主旨:檢送本署109年5月21日召開「荷苞嶼排水逕流分擔評估報告」推動研商會議紀錄1份,請查照。

「荷苞嶼排水逕流分擔評估報告」推動研商會議

會議紀錄

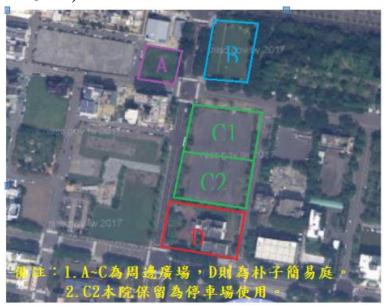
- (十三) 本項計畫報告採用舊的工作手冊進行,故建議繼續 檢討修正。
- (十四) LID(low impact development)僅是觀念而已,而非工法,故後續的表達上應予注意。
- 四、公路總局嘉義區監理所
- (一)本所土地並非國有土地,係向臺糖公司承租,訂有「地上權設定契約書」,屬私有土地。依水利法 83 條之 5 規定 逕流分擔措施,應優先使用公有土地或公共設施用地。
- (二)本所核心業務為檢驗車輛、考驗大型車駕駛執照,每日進 出檢驗汽車車輛含括大貨車、大客車、聯結車及消防車等 特種車輛至少 250~300 輛之間,若於本所設置地下滯洪池 勢必影響本所業務推展,且每日車輛碾壓也將影響滯洪池 使用壽命,安全堪慮,請貴署再評估分析。
- (三)本所周邊農地範圍廣大,建議地下滯洪池是否規劃於農地之處。
- 五、台灣糖業股份有限公司雲嘉區處:嘉義縣治逕流排水規劃, 其中有二處(嘉義監理站、污水處理場)為向本公司承租土 地,該二處雖為公務部門,惟本公司土地為私有土地,土 地已出租該二機關,無法再同意提供作逕流分擔。
- 六、台灣嘉義地方法院:此次計畫,本院所分擔逕流之土地為機 1,包含朴子簡易庭及周邊空地廣場,惟考量該簡易庭 起造至今已達 26 年,建物結構老舊,且平時工作涉及審 判業務,性質特殊,無法配合施工作業而使業務停擺,因

此本院願意提供之土地,應為周邊之空地廣場(如圖示範圍A、B及C1)。
